Protokoll i sak 1091/2018

Boligtvistnemnda

Dato: 19. august 2019

Saken gjelder: Reklamasjon på diverse mangler.

Fig. 81 a

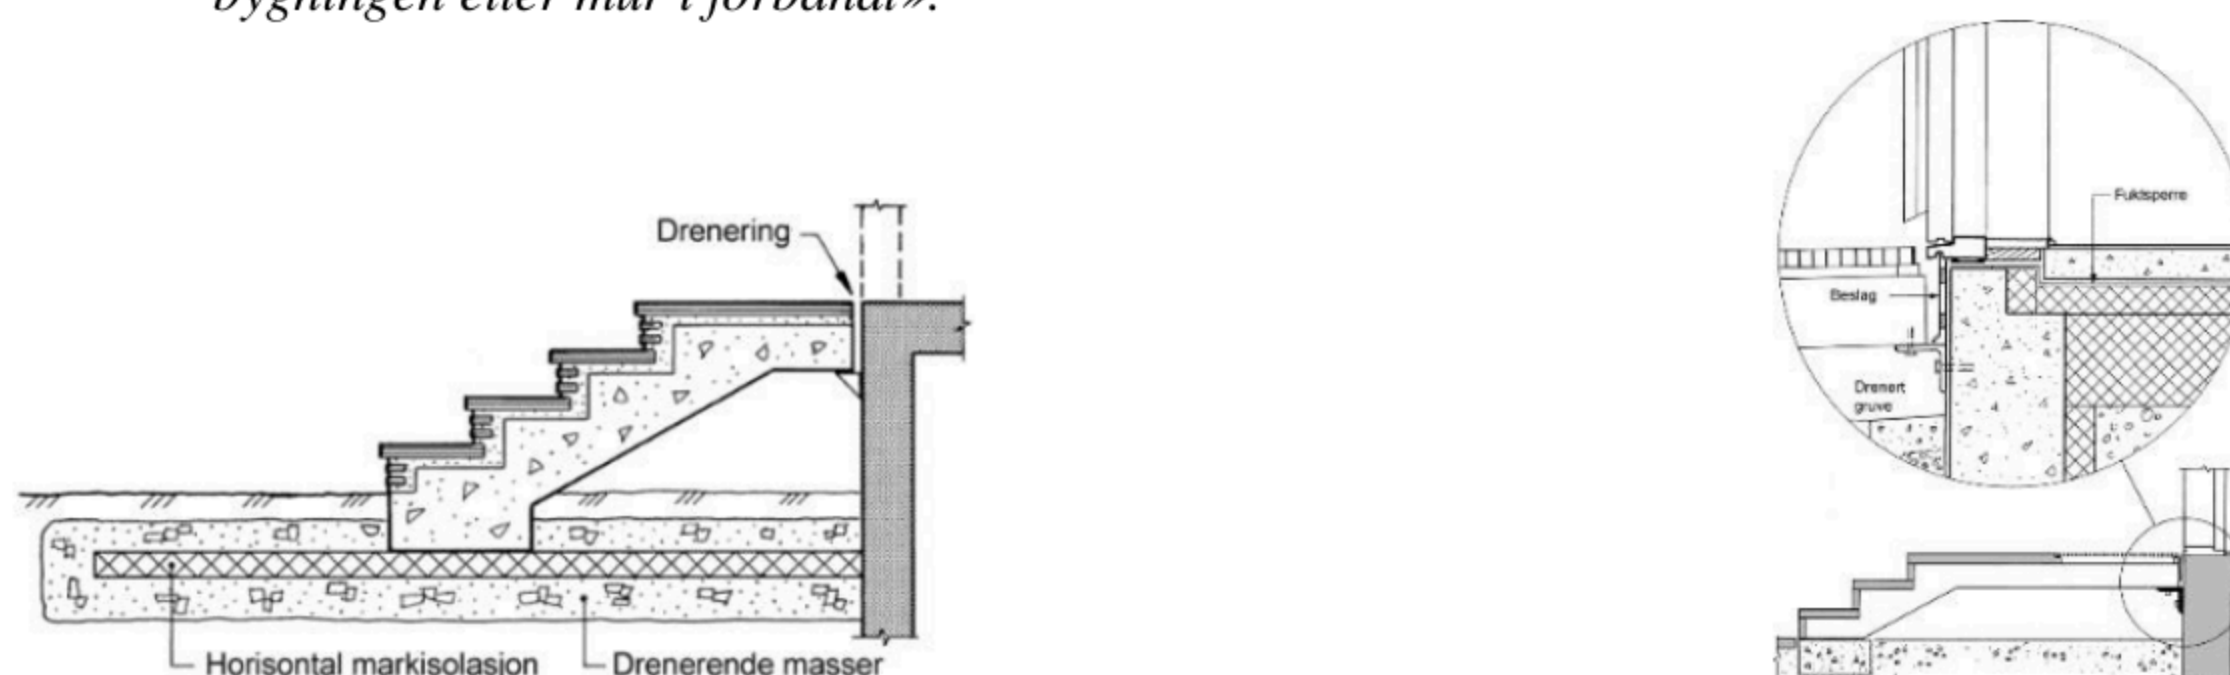
Nemnda finner ikke å kunne gi forbrukeren medhold. For det første framstår det som sannsynlig at det er den entreprenøren som oppførte trappen, og som var engasjert av forbrukeren, som er årsak til problemene. I den forbindelse vises til SINTEF Byggforsks Byggdetaljblad 532.212 «Trapper av betong og naturstein». Her står det bla. i pkt. 81

«Utvendige trapper må tåle store klimabelastninger og eventuelle telehiv uten å bli ødelagt. Trappa bør ikke ha fast tilslutning til både husvegg og terreng, da den kan bevege seg og bli revet løs fra veggen, se fig. 81 a. De fleste utvendige trapper er derfor hengslet til veggen og satt mer eller mindre løst oppå bakken [...] Dersom trappa skal festes til bygningen, må den også fundamenteres på samme måte som bygningen. Innfestingen i bygningen må være solid, for eksempel armert og støpt sammen med bygningen eller mur i forbandt».

Det framgår av den dokumentasjon som er fremlagt, at disse anbefalingene ikke ble fulgt av angjeldende entreprenør. Nemnda finner det sannsynlig at trappa hindrer god lufting bak panelet i det aktuelle område.

Konklusjon: Forbrukeren får ikke medhold.

Fig. 52

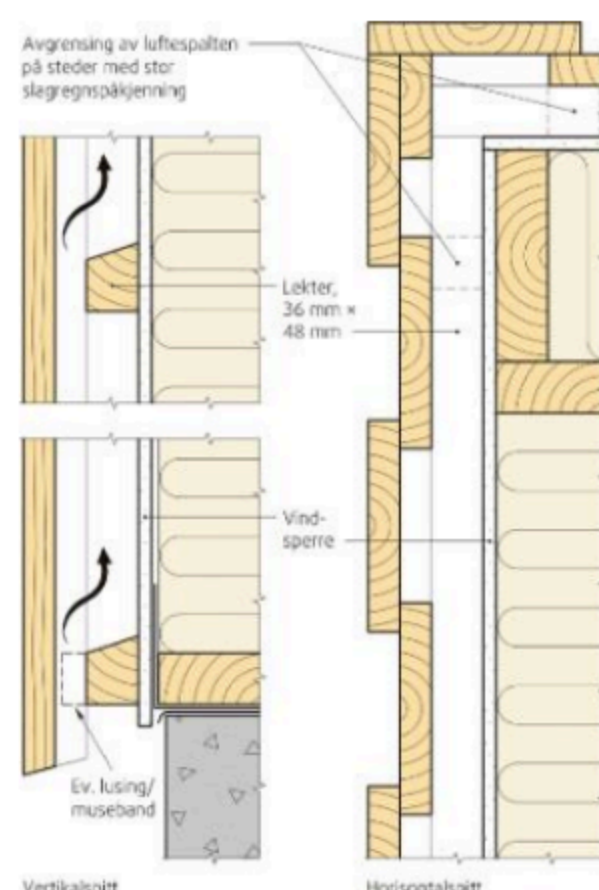
Det er ingen spesifikke krav i TEK10. Nemnda viser til rapporten fra OPAK hvor det er påvist at luftespalte bak panelet varierer fra 3 til 11 mm og legger dette til grunn.

«Mus som kommer inn bak kledningen, kan være et problem. For å hindre mus i å komme inn kan man montere «luseklosser» (tynne lekter eller sløyfer), korrosjonsbestandig nettingduk, museband (taggete stålbånd) eller beslag som dekker åpningene nederst bak kledningen, se fig. 52 og 53. Det er viktig at slike tiltak ikke hindrer lufting og drenering. Gjenværende åpning bør derfor være minst ca. 5 mm, se fig. 52».

Erfaringer har dessverre vist at mus kan komme inn i konstruksjoner og hus uten at det nødvendigvis er noe galt med etablert sperring i form av musebånd. Mus kan klatre på rett vegg, trenge inn av åpninger helt ned til 6 – 7 mm, og smette inn gjennom en åpen dør eller et vindu. Selv om det ikke er påvist mus i boligen kommer nemnda til at entreprenøren ikke har utført arbeidet på «fagleg godt vis» jf. buofl §7, og at det derfor utgjør en mangel. Entreprenøren skal montere musebånd eller annen tilsvarende musesikring der hvor luftespalten bak panelet er 5 mm eller større.

Konklusjon: Forbrukeren får medhold og entreprenøren skal montere musebånd eller annen tilsvarende musesikring der hvor luftespalten bak panelet er 5 mm eller større.
